改善箇所説明図

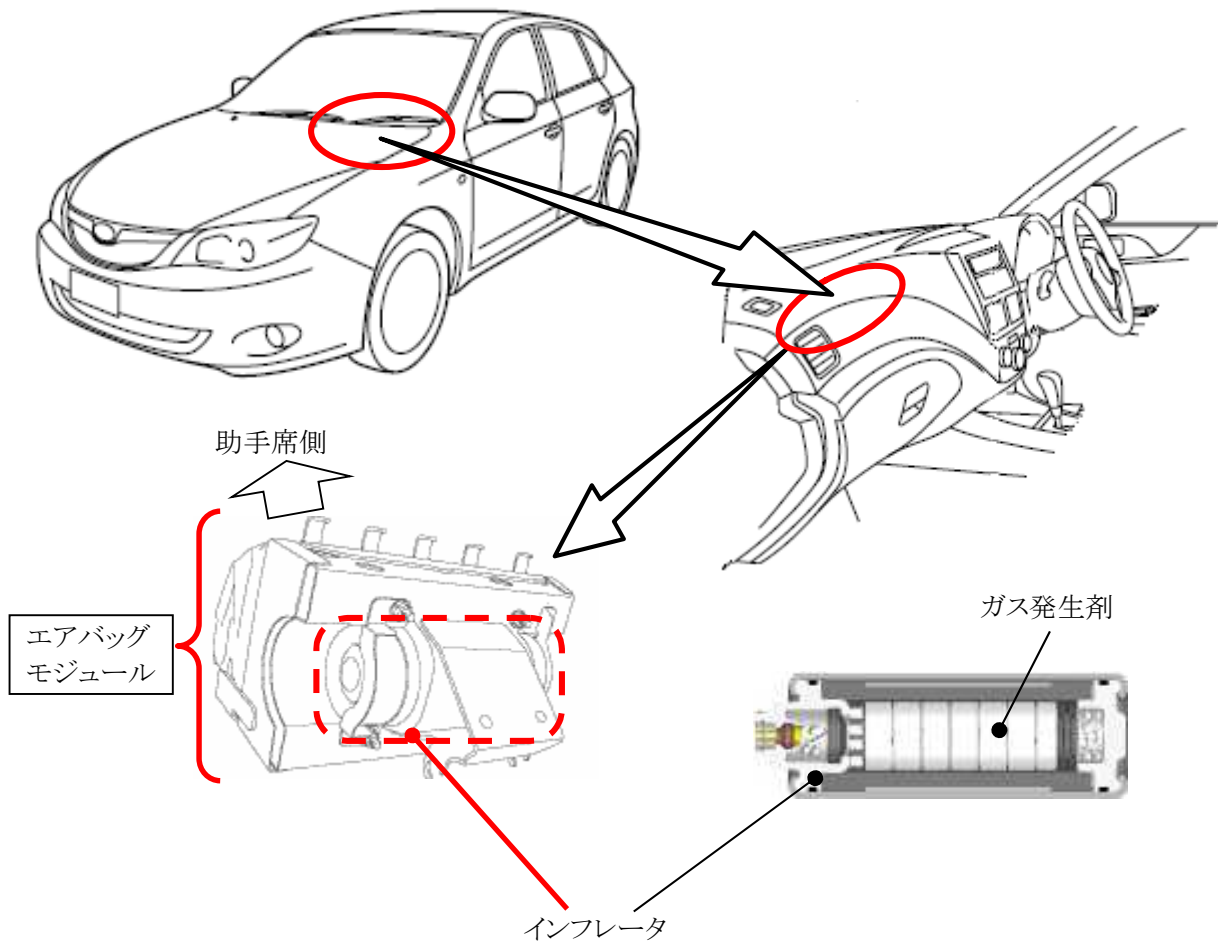
基準不適合発生箇所

助手席用エアバッグのインフレーター(膨張装置)において、ガス発生剤の吸湿防止が不適切なため、温度および湿度変化の繰り返しによりガス発生剤が劣化することがある。このため、エアバッグ展開時にインフレーター容器が破損するおそれがある。

全車両、助手席用エアバッグモジュールを対策品に交換する。

なお、部品が供給できない場合には、暫定措置として、助手席用エアバッグの機能を停止し、助手席サンバイザー部に当該エアバッグが作動しない旨の警告を表示する。

エンジンルーム内の左ストラット取付け部の前方に黄色ペイントを3箇所塗布する
